OBEC LIPNICE NAD SÁZAVOU

Věc: Stanovisko k předloženému návrhu upravené DSP **Stavby „III/34740 křiž. 34750 - Lipnice nad Sázavou – Dolní Město**

K návrhu dokumentace na přiloženém datovém nosiči z 6.11. 2017

- RAD "A3" - PVC 250 - 516 m
- RAD "A3-1" - PVC 250 - 18 m
- RAD "A3-2" - PVC 250 - 36 m
- RAD "A3-3" - PVC 250 - 18 m
- RAD "A2-1" - PVC 250 - 96 m

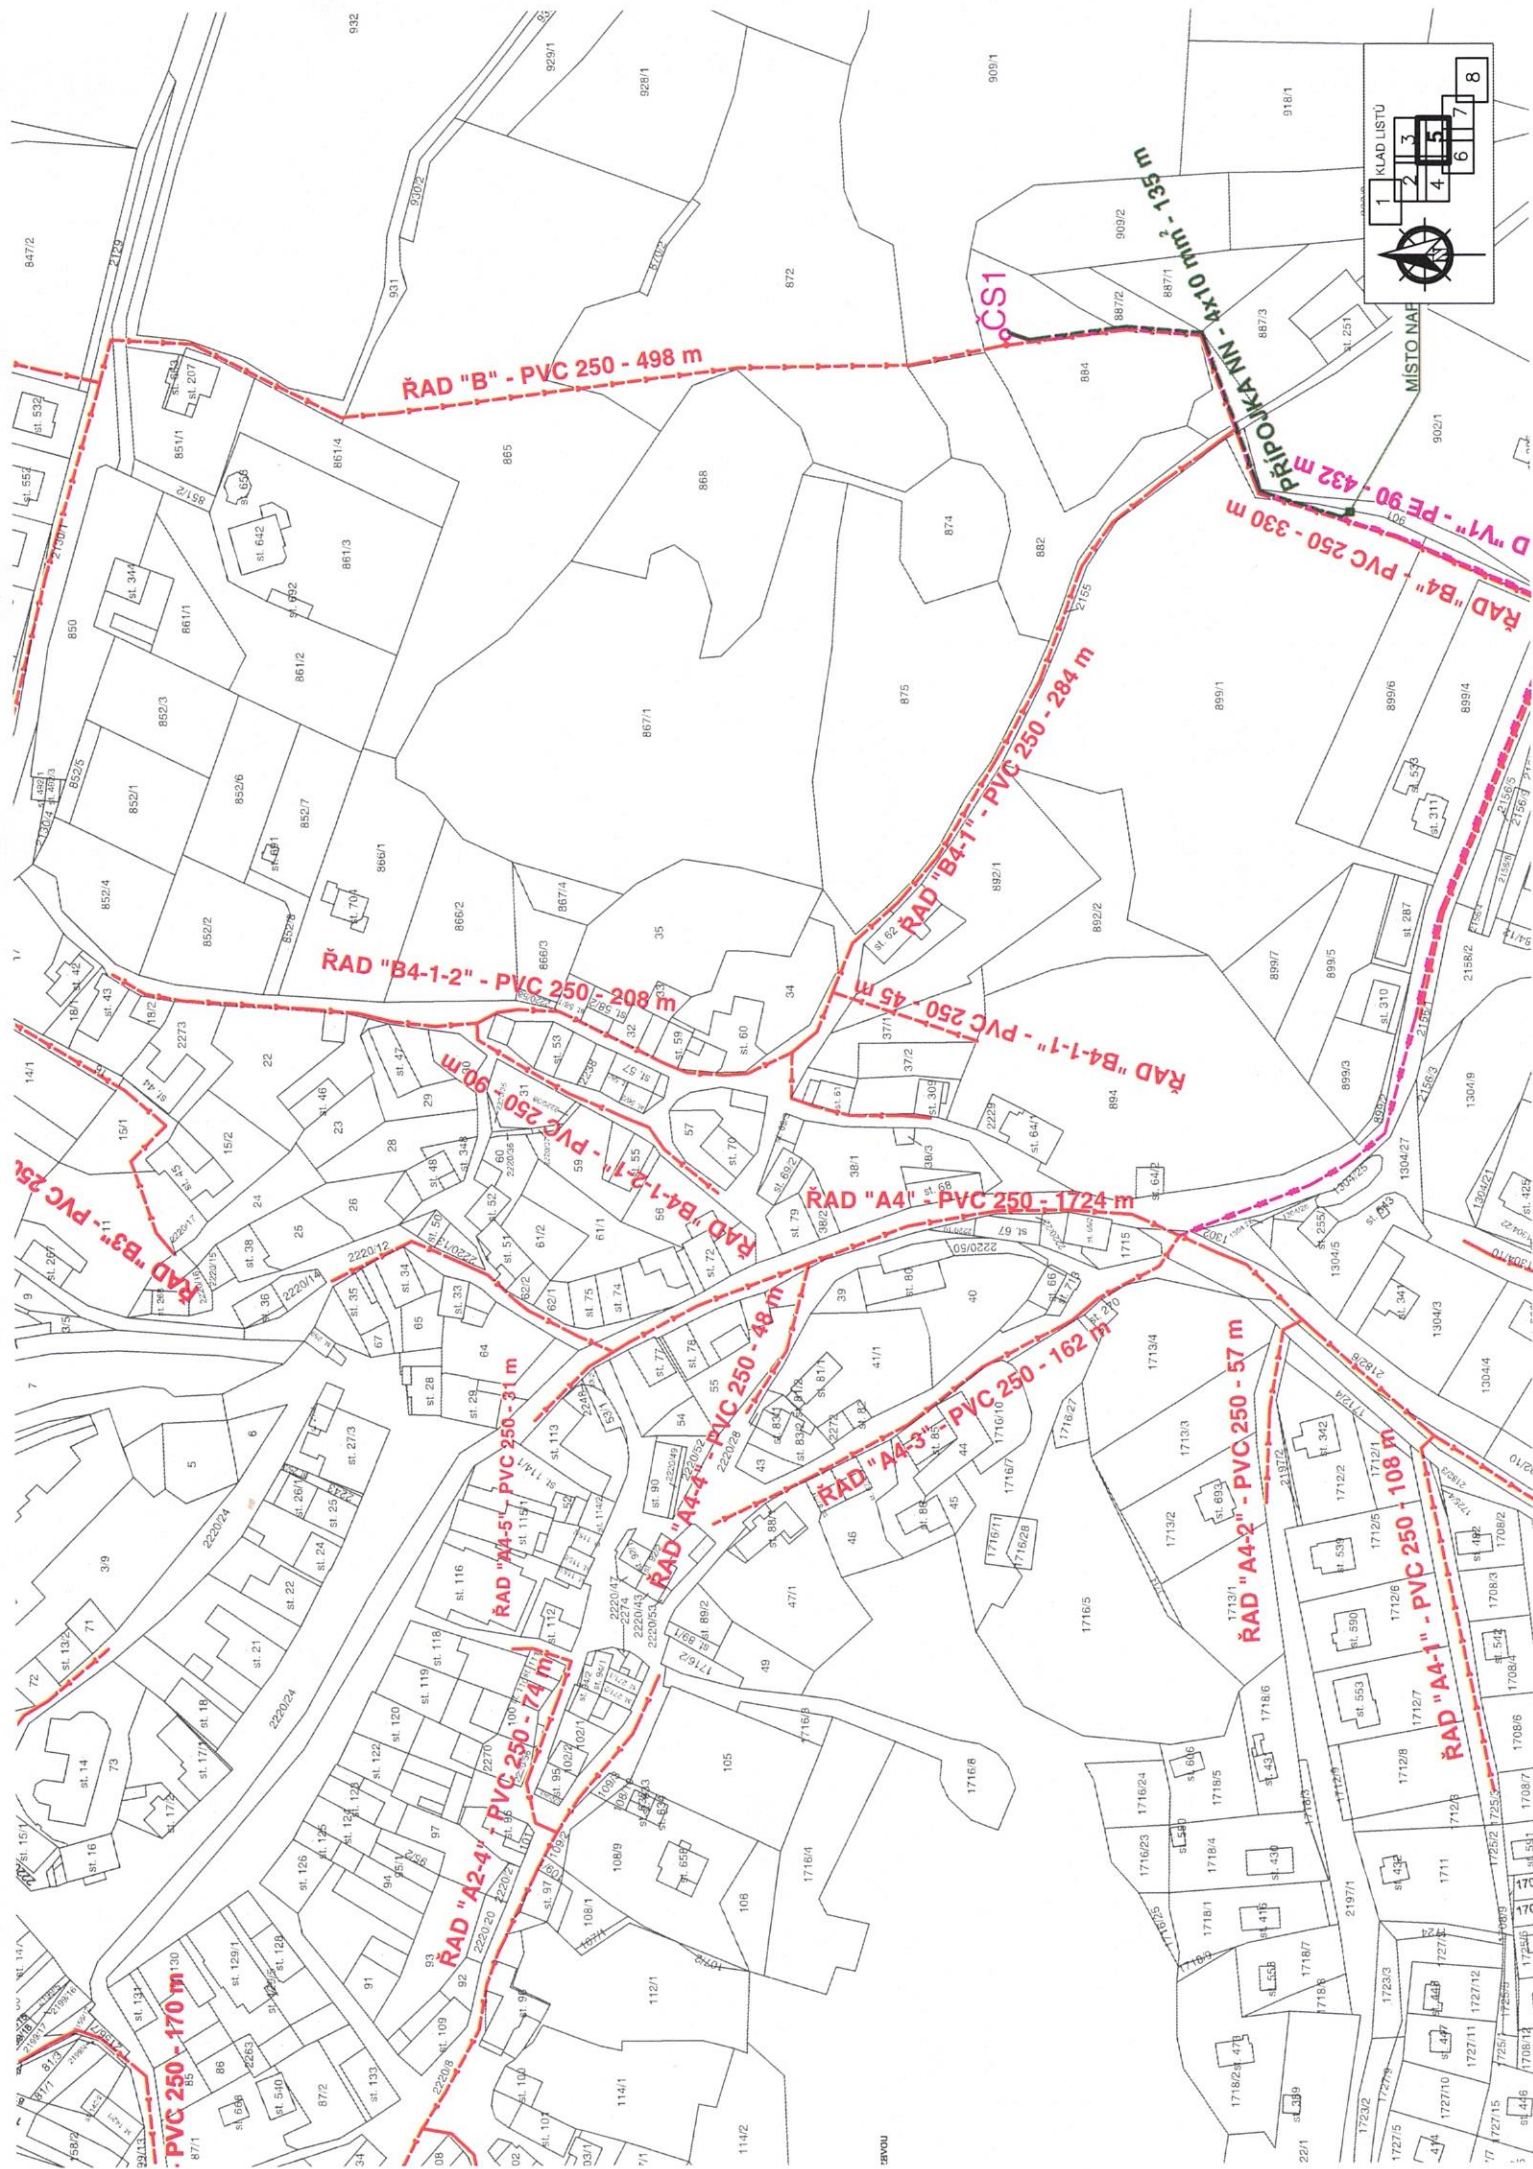
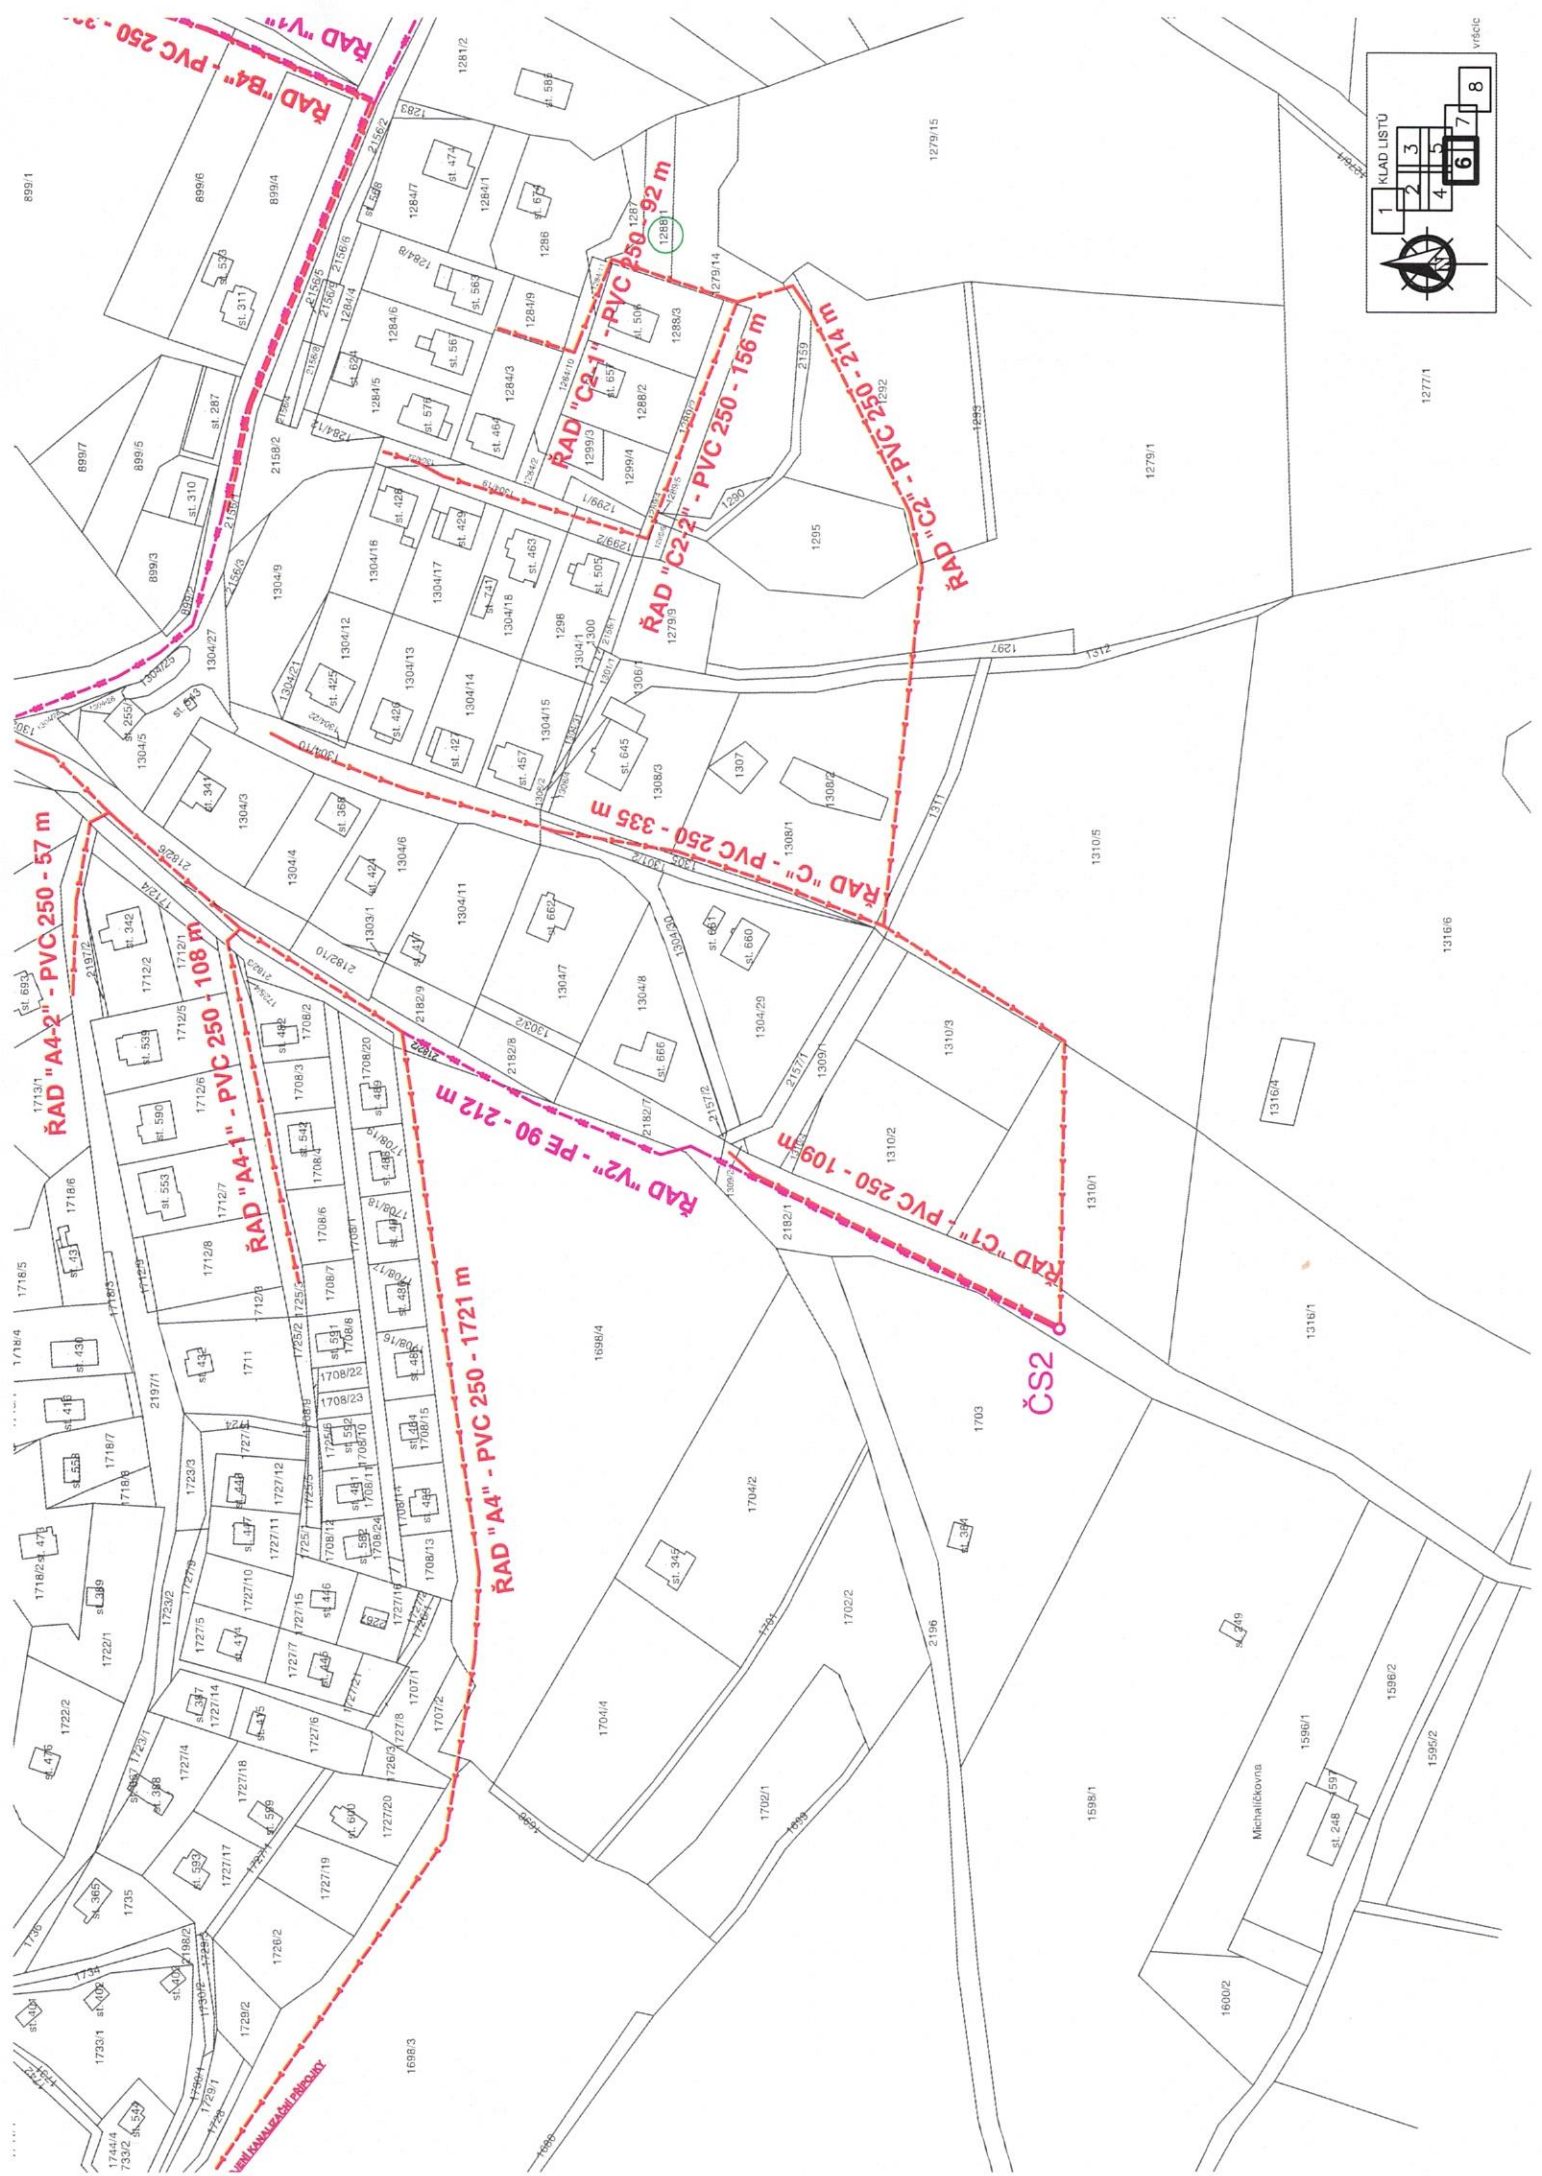
Projektant byl nucen navrhnout podélné uložení kanalizační stoky do zpevněného povrchu komunikace č. III/34740 v následujícím rozsahu:

Úsek 1. Staničení 12,30 km – 13,70 km. Kanalizační stoka D - PVC250 1055m a V3 – PE90 1102m.

Úsek 2. Staničení 13,70 km – 14,00 km. Kanalizační stoka B5 – PVC250 a V1 -PE90.

Úsek 3. Staničení 14,23 km – 14,345 km. Kanalizační stoka A2-2 – PVC250.

Úsek 4. Staničení 14,39 km – 15,065 km. Kanalizační stoka A – PVC300, včetně napájecího energetického kabelového vedení 3x240+120mm² pro budoucí ČOV.

Tím byl navýšen rozsah plánovaného podélného uložení splaškové kanalizace do tělesa komunikace III/34740 (km 12,30 – 13,70) oproti původnímu předpokladu. Souhlas KSÚS byl vydán.
